MINISTERIO PARA LA TRANSICIÓN ECOLÓGICA Y EL RETO DEMOGRÁFICO

- 2573** *Resolución de 13 de enero de 2023, de la Dirección General de Calidad y Evaluación Ambiental, por la que se formula declaración de impacto ambiental del proyecto «Parques fotovoltaicos Villameca Solar 1-2 de 98,79 MWp/82 MWn, y Villameca Solar 3 de 51 MWp/41 MWn y de sus infraestructuras de evacuación asociadas, en la provincia de León».*

Figura 1. Arbolado a mantener en la PSFV3. Fuente: EsIA y elaboración propia.

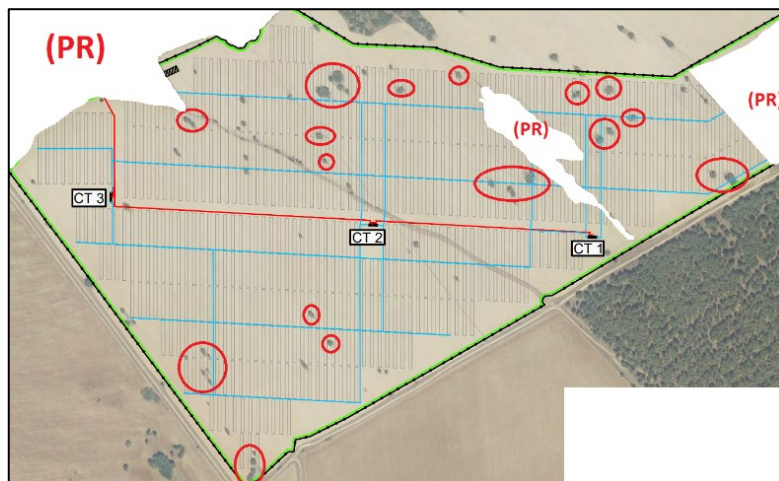
Por otro lado, la superficie de implantación de la PSFV 3 afectará a unas 44,4 ha de cultivo de secano en las que se observan abundantes pies de arbolado (encina, melojo) que serán eliminados, no habiéndose previsto como medida preventiva la adaptación de módulos y seguidores para evitar su tala, a diferencia de las áreas de implantación de las PSFV 1-2. Por ello, se considera apropiado mantener los pies de arbolado y bosquetes de mayores dimensiones, adaptando la disposición de módulos y seguidores en la parcela o eliminándolos, de forma que se mejore la integración paisajística de la instalación y se mantengan las funciones de refugio y cría de fauna, de acuerdo con el criterio indicado por el Servicio Territorial de Medio Ambiente de León de la Junta de Castilla y León en su informe. En la siguiente figura se muestra, al margen de los recintos clasificados como pradera (PR) que deben excluirse, los pies y bosquetes que deberán respetarse:
